Niniejszym informuję, że w postępowaniu o udzielenie zamówienia publicznego na modernizację istniejącej hali warsztatowej w ramach projektu pn.: „Rozwój infrastruktury edukacyjnej kształcenia zawodowego w powiecie słuwickim” w ramach Osi 9 „Infrastruktura społeczna”, działanie 9.3 „Rozwój infrastruktury edukacyjnej” od jednego z wykonawców wpłynęło następujące zapytanie:

arch+ Bernadeta Jastrzębska UL. NIEMCEWICZA 26/606 71-520 SZCZECIN	INWESTOR: POWIAT SŁUBICKI UL. PIŁSUDSKIEGO 20 69-100 SŁUBICE
	TYTUŁ RYSUNKU: ZESTAWIENIE OKIEN I DRZWI
PROJEKTANT: mgr inż. arch. Bernadeta Jastrzębska nr upr. 67/Sz/2001	SKALA: 1:100 DATA: październik 2017
STADIUM: PROJEKT WYKONAWCZY	NR RYSUNKU: 8

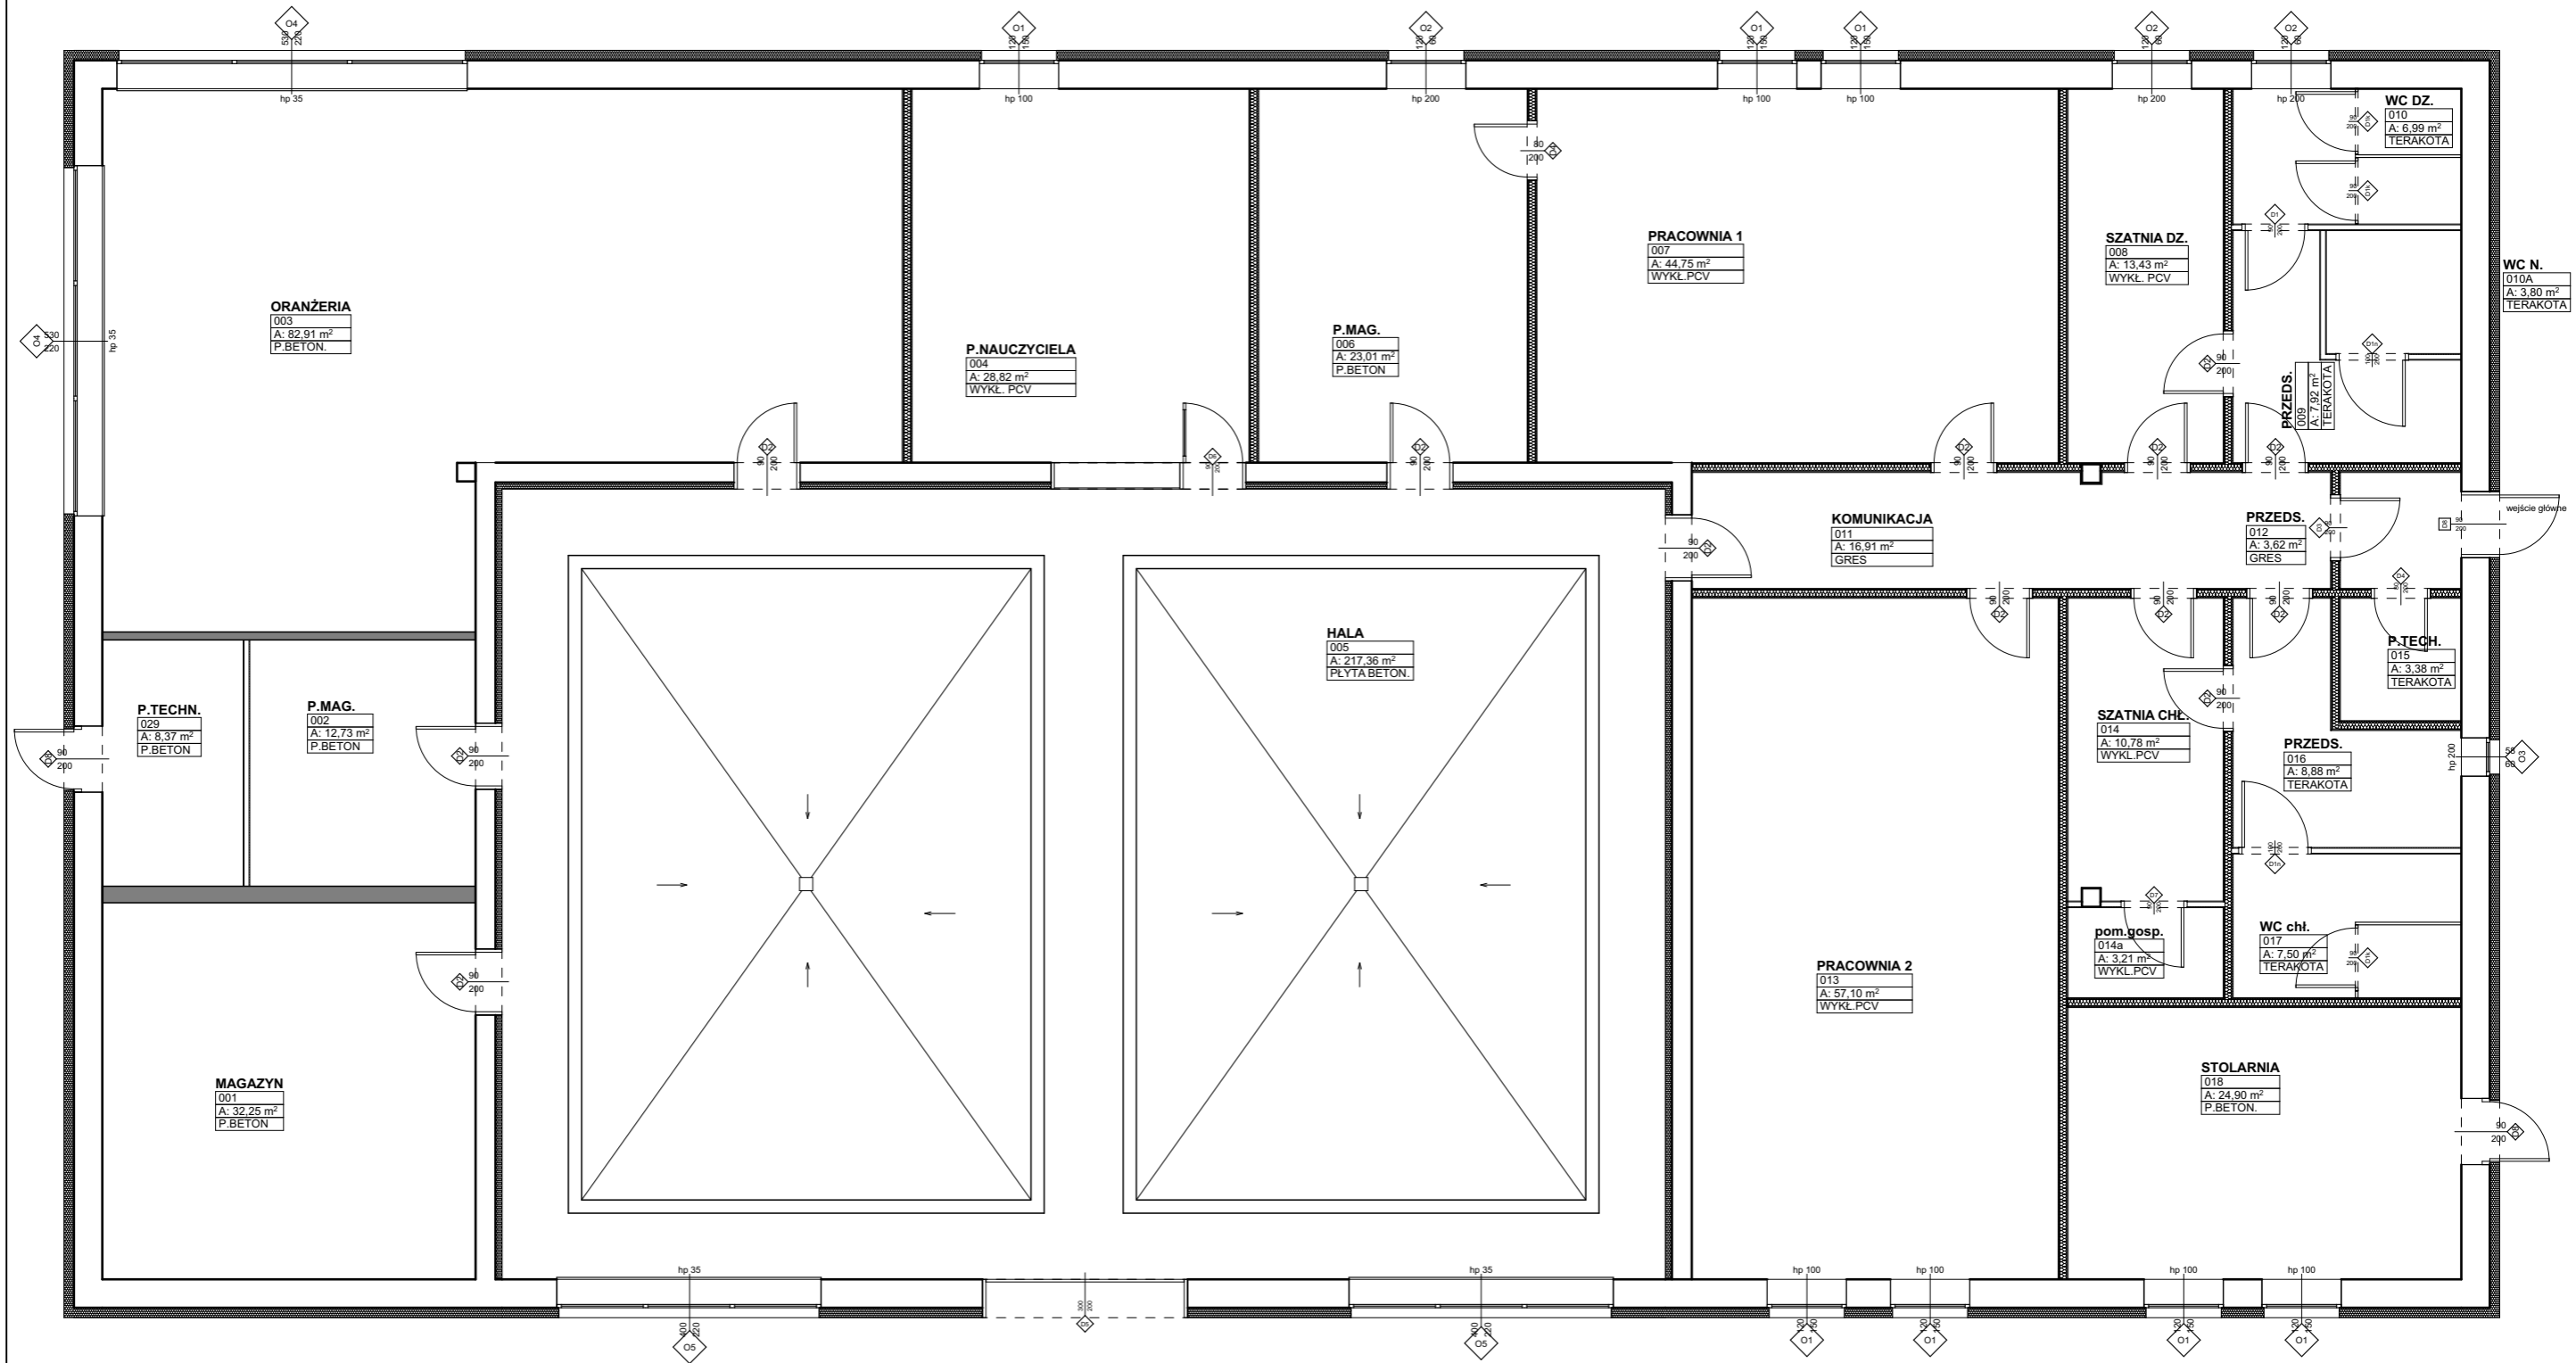
W załączonej dokumentacji technicznej brak jest zestawienia stolarki okiennej i drzwiowej, proszę o załączenie – wystawienie na stronie w/w zestawienia stolarki okiennej i drzwiowej, ponieważ jest to niezbędne do wykonania wyceny stolarki.

Zamawiający załącza do niniejszej odpowiedzi zestawienie stolarki okiennej i drzwiowej. Okna w części wyższej nie zostały ujęte do wymiany. Należy tam wykonać docieplenie od strony zewnętrznej ściany. W miejscu otworów okiennych założyć płytę i do jej powierzchni przykleić styropian w grubości jak dla całej ściany. Pozostałe prace zgodnie z technologią robót dociepleniowych w wybranym systemie.
